図 3-1-1-5 搬入搬出・廃棄物収集車両の主要走行経路

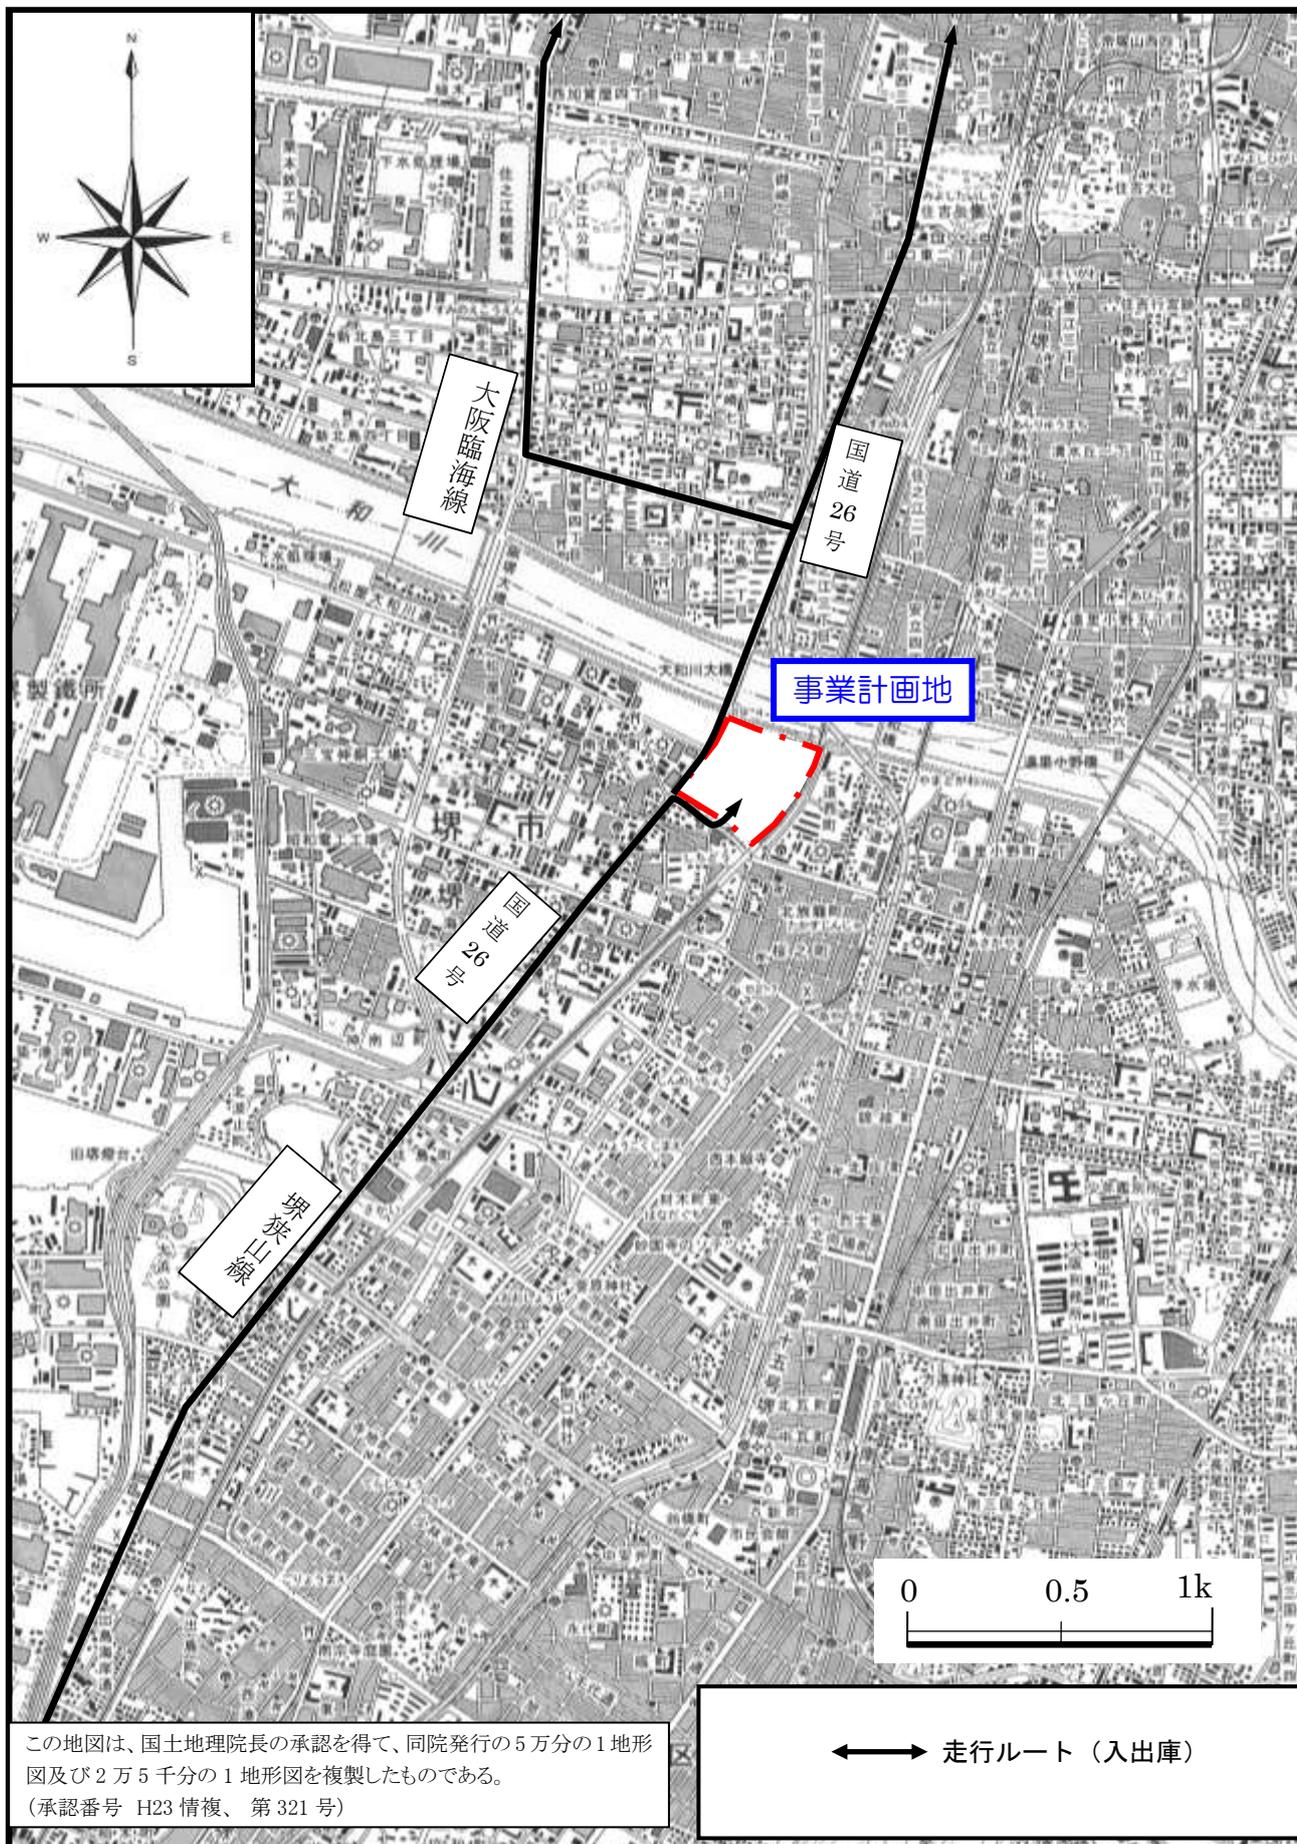
- 東西からのルートが設定されていないことについて、関連施設の所在地との関係を含めて事業者の説明を求めたところ、回答は次のとおりであった。

物流拠点としては、堺市西区築港新町と大阪市西淀川区中島で、国道 26 号を主要走行経路と設定しました。廃棄物収集車両は関係施設が堺市、大阪市、貝塚市などに点在していますが、市道三宝高須線、市道築港南島線を使用しない（自治会との約束事）ことから国道 26 号を主要走行経路と設定しました。

- 搬入搬出車両、廃棄物収集車両の主要走行経路の設定については、特段の問題はないと考えられる。

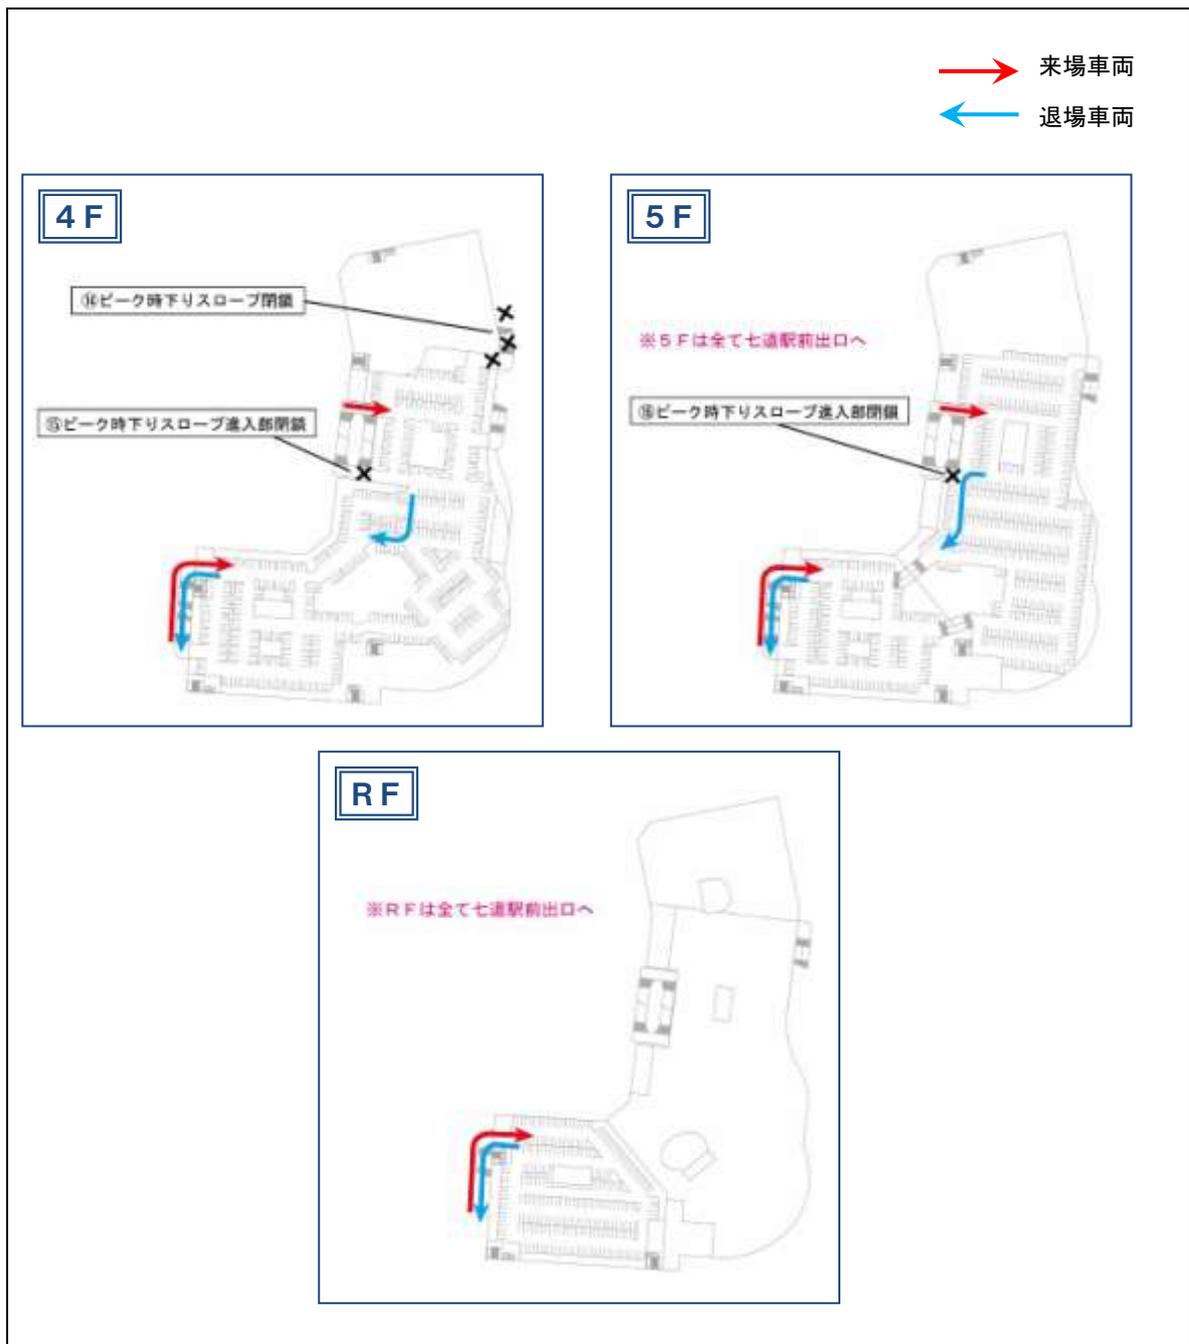
- 準備書によると、敷地内で自動車が滞留した場合の対応として、入場・退場ゲートの開放や誘導員の配置を行うとされているが、現状でも他店舗において退場車両等の滞留が発生している状況を踏まえ、これらの対策で滞留が回避できるとする根拠について事業者の説明を求めたところ、回答は次のとおりであった。

滞留を抑えるために行う退場車両の各出口への配分等が、これまでの店舗では必ずしも計画的に実施されてこなかった反省を踏まえ、下記のような運用を行うことで、スムーズな出庫を促します。

敷地内外での自動車動線の円滑な処理及び来退店車両の分散処理を図ることを目的に、ピーク時等交通が集中する時間帯には、次のような運用・誘導・案内を行う。

階層	◎車路・出入口の運用、案内・誘導
地上レベル	◎動線交錯防止のための車路の遮断・閉鎖（図中①、②、③、④） ◎阪神高速ランプへの影響抑制のための入り口運用（図中⑤） ◎退出方向を案内する表示・誘導（図中⑥、⑦、⑧） ◎車両集中箇所での交通整理（図中③、⑨、⑩） ◎入場・退場の動線分離のための入場誘導（図中⑪） ◎北側からの左折入場抑止のための誘導（図中⑫） ◎北側からの左折入場抑止のための案内（図中⑬）
4 F	◎地上部の動線交錯防止のための下りスロープ閉鎖（図中⑭） ◎大和川南からの退出交通量抑制のための下りスロープ進入路閉鎖（図中⑮）
5 F	◎大和川南からの退出交通量抑制のための下りスロープ進入路閉鎖（図中⑯）
R F	—————

● 敷地内で自動車が滞留した場合の対応については、敷地内外での自動車動線の円滑な処理及び来退店車両の分散処理を図ることを目的にピーク時等交通が集中する時間帯には、動線交錯防止のための車路の遮断・閉鎖等の運用・誘導・案内を行うこととしており、特段の問題はないと考えられる。

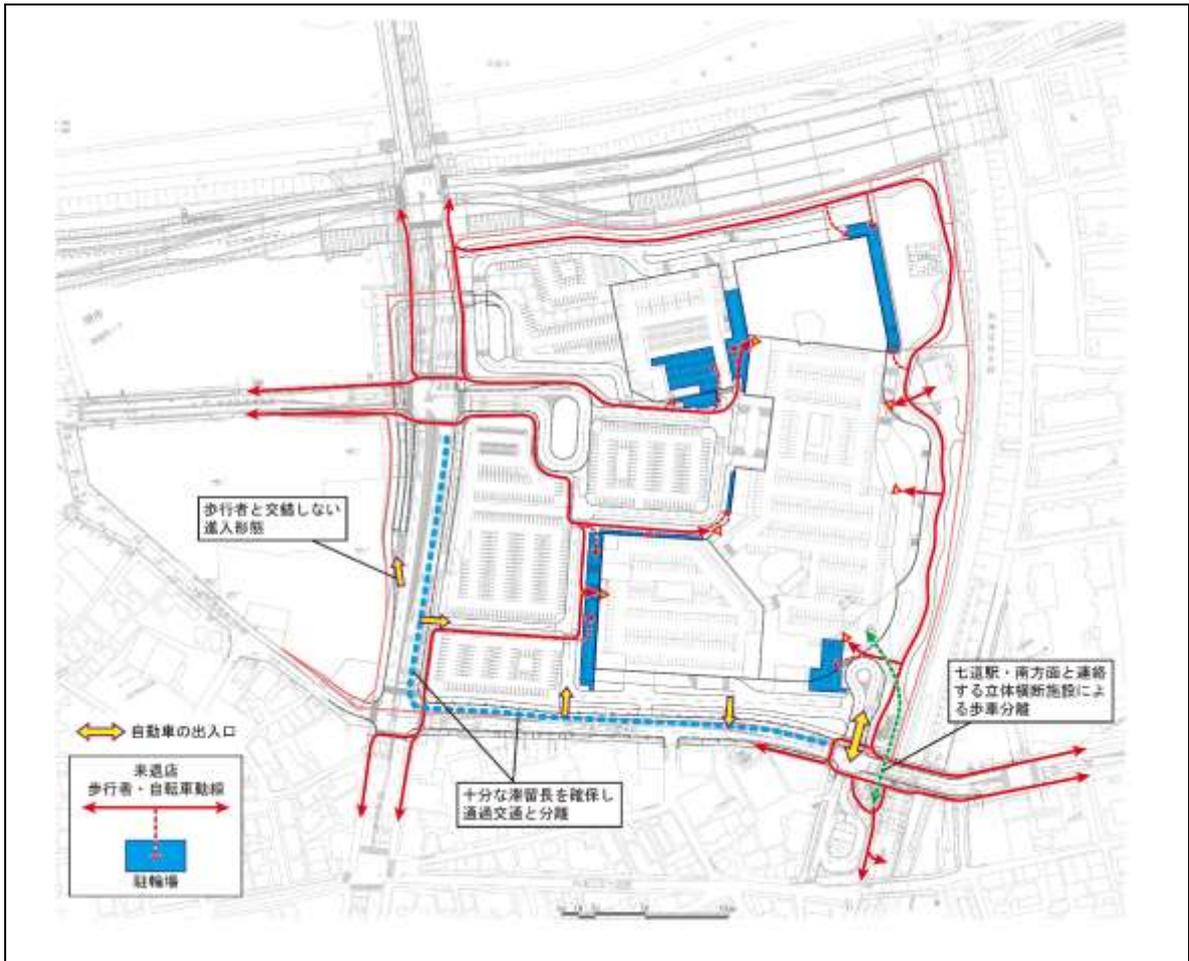
- 自転車による来客について、北西の交差点や駐輪場までの動線の自動車の動線との錯綜などについての配慮内容について、事業者の説明を求めたところ、回答は次のとおりであった。

歩行者・自転車動線計画は下図のとおりです。基本的には、大阪市側からの歩行者・自転車は、大和川及び阪神高速道路大和川線新設ランプを超えた後に国道 26 号大和川南交差点の北側に設置する緑道（阪神高速道路大和川線に沿った東西方向の緑道）を利用して入退店する動線としています。

また、動線の錯綜の回避策として、店舗の出入口付近で歩行者・自転車と自動車の交錯が発生しないよう、出来る限り両者の出入口を分離配置し、また敷地内通路は、人、自転車、車の通行の分離を図ります。

図-1 歩行者・自転車動線及び自転車置き場

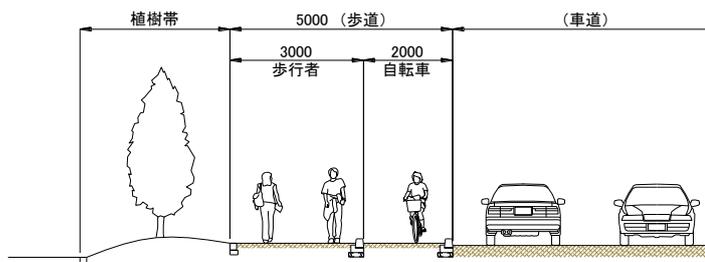
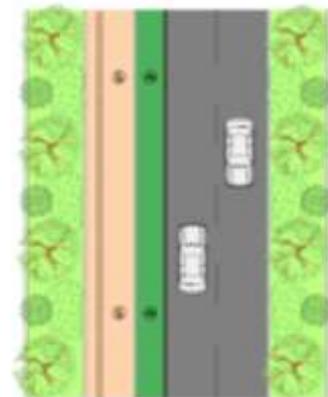
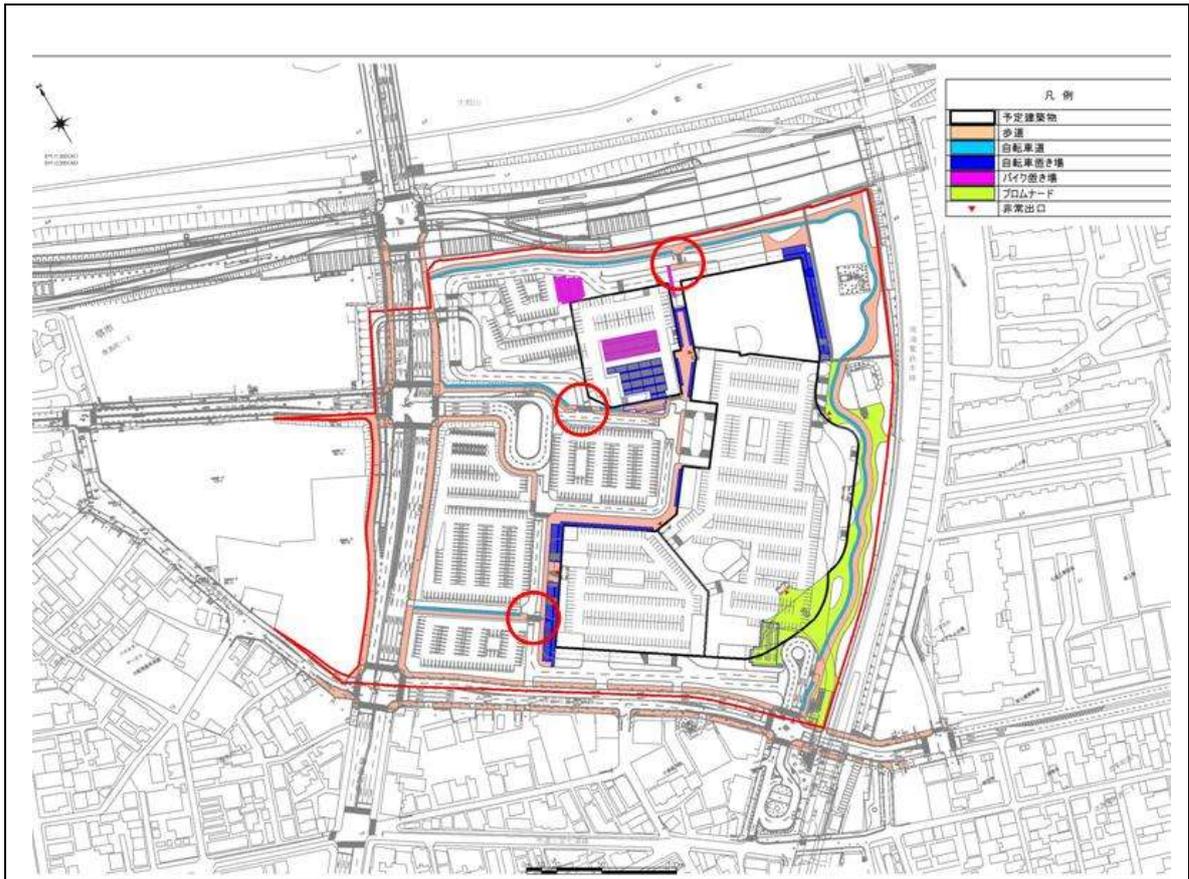
○ 上記回答では、自転車と歩行者をひとくくりにして検討されているが、歩行者と自転車の動線も原則分離するような方策について、歩行者と自転車の具体的な動線及び歩行者と自転車の交錯が考えられる具体的な地点を図示するとともに、当該地点や敷地の出入口付近での交通安全対策の内容について、事業者の説明を求めたところ、回答は次のとおりであった。

建物周辺に至る敷地内での歩道は、自転車は車道側通行 (W=2m)、歩道(W=3m)は自転車と分離し、計5mの歩道を確保する予定です。

歩行者・自転車別の動線は、図-1 に示したとおりです。

敷地内の交差点（赤丸）では自転車道は設置せず、自転車を降りて横断歩道を渡るようにしています。また、自転車道から自転車置き場についても自転車を降り、自転車を押して歩いて頂きます。なお、これらのルールについてはポスターや看板により周知を図ります。

また、敷地の出入口には交通整理員を配置します。

- 自転車による来客については、自動車の動線との錯綜の回避策等が講じられていること、建物周辺に至る敷地内での歩道では自転車と歩行者の分離が図られており、敷地内の交差点及び駐輪場周辺では交通安全対策が講じられていることから、特段の問題はないと考えられるが、敷地内における交通の安全性の観点から、敷地内通路についても、堺市道路の構造の技術的基準を定める条例に基づく基準に準じた構造とすることが望ましい。
- 開業当初の対応について、事業者が見込んである来客車両台数の増加分、臨時駐車場の位置及び規模、また、想定している臨時駐車場は一時的に増加する来客車両を収容できる規模となっているか、その根拠も含めて事業者の説明を求めたところ、回答は次のとおりであった。
